Mottatt nabovarsel 1.sept 2018

Innsigelser til utforming av selve søknaden og tegninger

Situasjonskart vedlagt vår byggesøknad, 2018

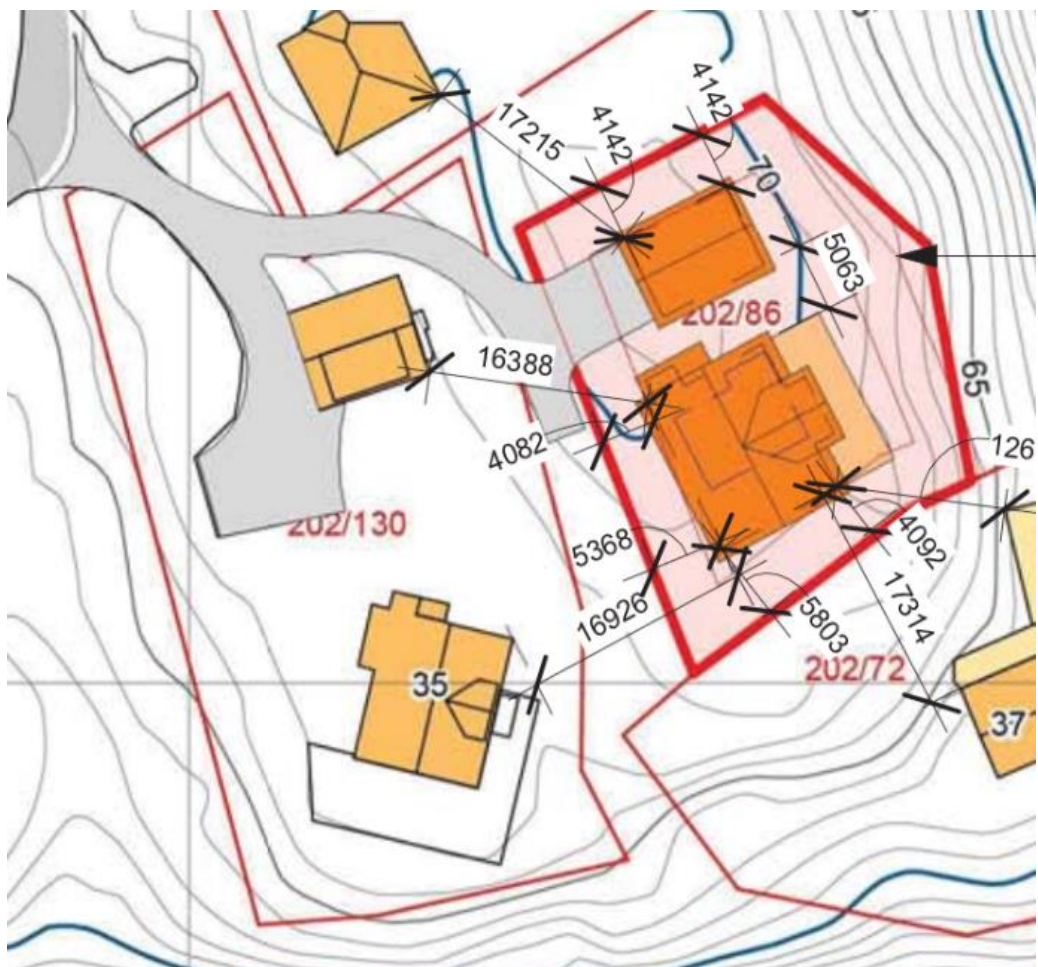
At tiltaket vårt «gir innsyn» vil vi påstå er relativt, se vedlagt situasjonskart. Utover det viser vi igjen til generell utforming av boligen og området rundt.
